ORCOD-IN de Grigny 2

**Avis délibéré de l'Autorité environnementale
sur la création de la zone d'aménagement
concertée (Zac) de Grigny 2 (91)**

n°Ae : 2022-72

Avis délibéré n° 2022-72 adopté lors de la séance du 20 octobre 2022

Figure 7 : hypothèses d'aménagements prises en compte pour la réalisation des études de trafic et acoustique (à gauche : plan du projet à terme avec en violet les aménagements et entourés en orange les bâtiments neufs ; à droite : infrastructures nouvelles, en rouge)

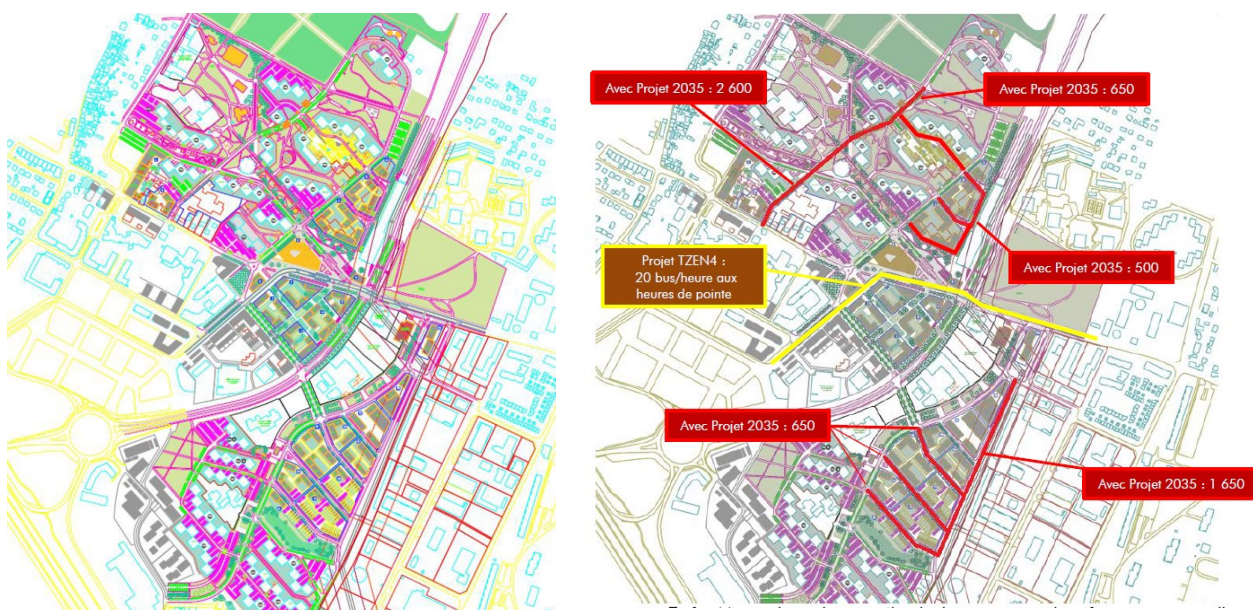
Afin de renseigner sur le dernier état connu de la programmation, le dossier devrait être complété par une présentation claire des modifications envisagées pour le réseau de voirie et par une description, aussi précise que possible, de la localisation des nouvelles constructions.

L'Ae recommande d'améliorer la présentation des modifications envisagées pour le réseau de voirie et par une description aussi précise que possible de la localisation des nouvelles constructions.
